工程签证审批单

现场会签表

设计变更
通知单

1、一层新增降板区域,结施-09、15部分修改,详见本页及附图一。

S7 地块 9#楼变更拆除面积

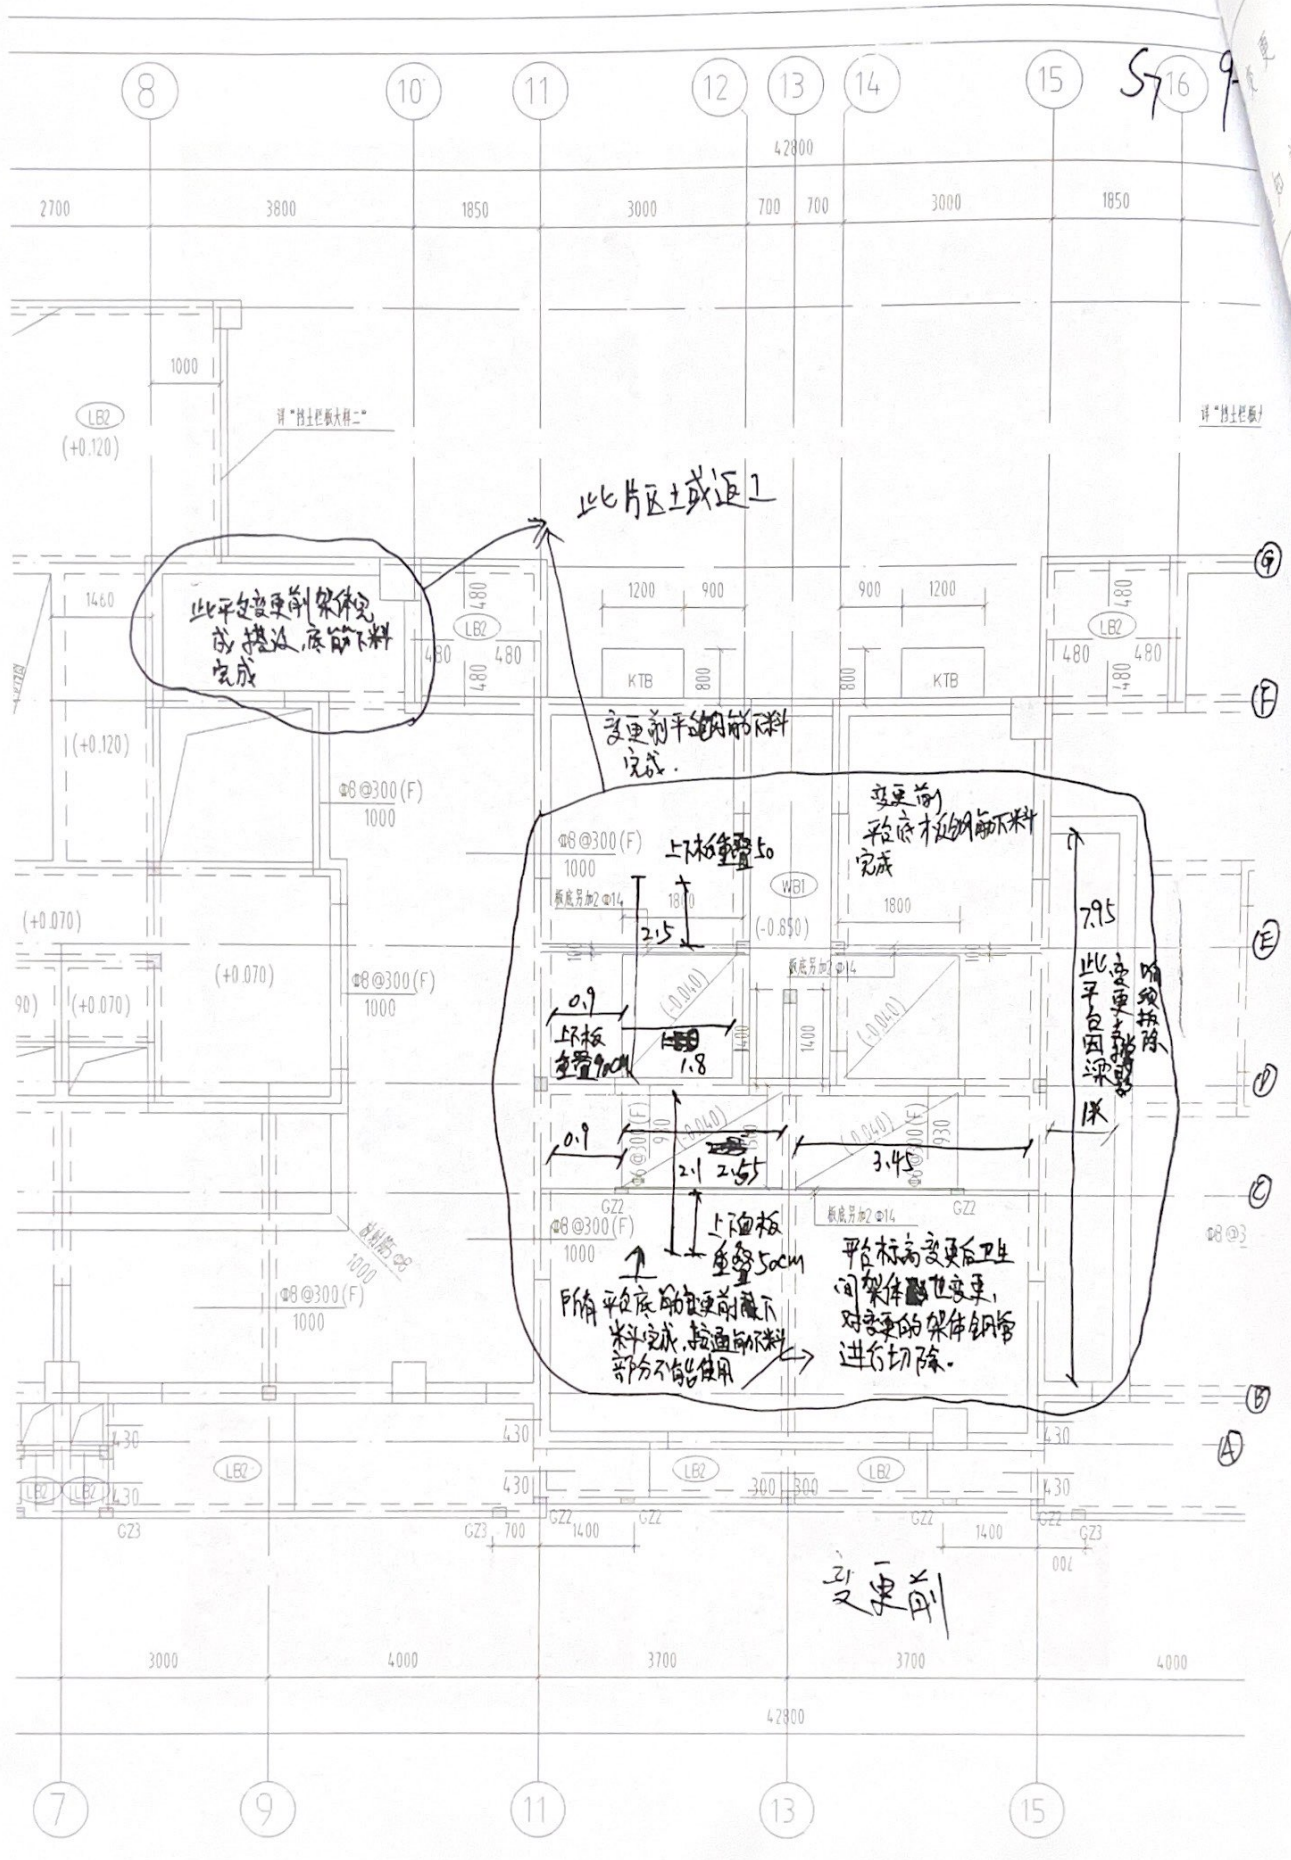
此平层变更前架体完成
成 措施 钢筋下料
完成

上板重叠 50
板底另加 2@14
2.5
1.8
0.9
上板
重叠 90cm
0.9
2.1
2.5
3.45
上板
重叠 50cm
所有平层板的变更前下
料完成, 按通板下料
部分不能出使用

7.95
此平层因梁
变更才拆
除

平台标高变更后卫生
间架体也变更,
对变更的架体钢管
进行拆除

附图1

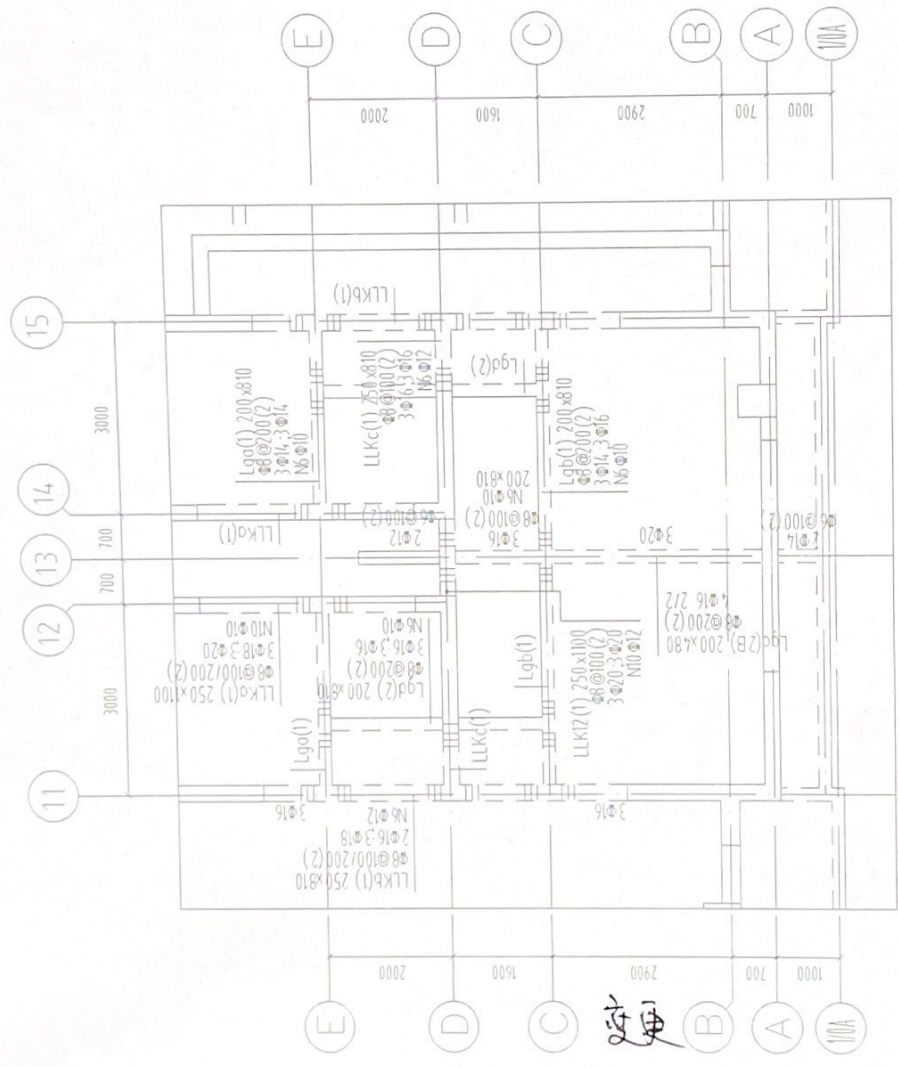
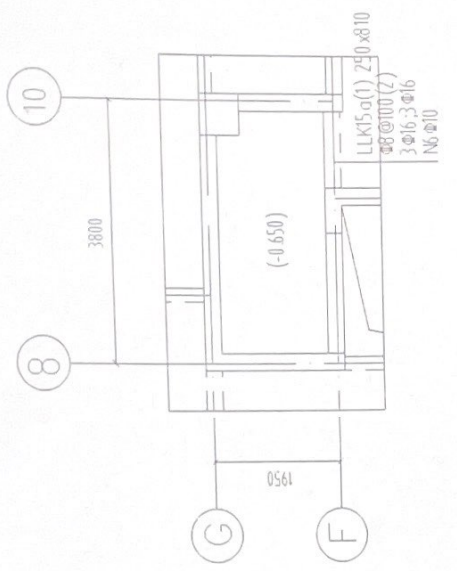
未注明梁和柱详见原图
